Извещение № 6

об изменении ТУ 102-237-85

"ЗДАНИЯ МОБИЛЬНЫЕ (ИНВЕНТАРНЫЕ) ИЗ БЛОК-КОНТЕЙНЕРОВ
СИСТЕМЫ "ВАХТА"

Общжитие на 12 человек. Проект 10604

ПЛАН

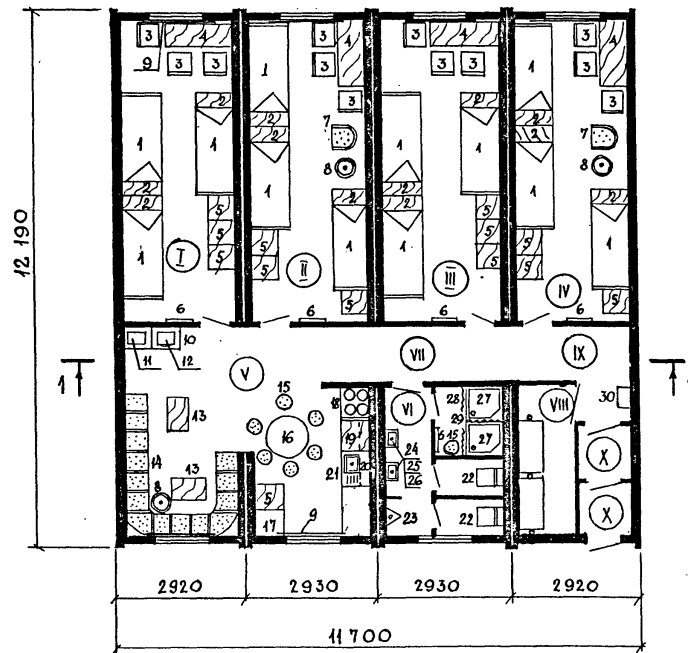
Приложение 1 дополнить объемно-планировочными решениями "Общежития на 12 человек" ("Вахта").

Приложение 2 дополнить комплектом основных элементов здания Общежитие на 12 человек ("Вахта").
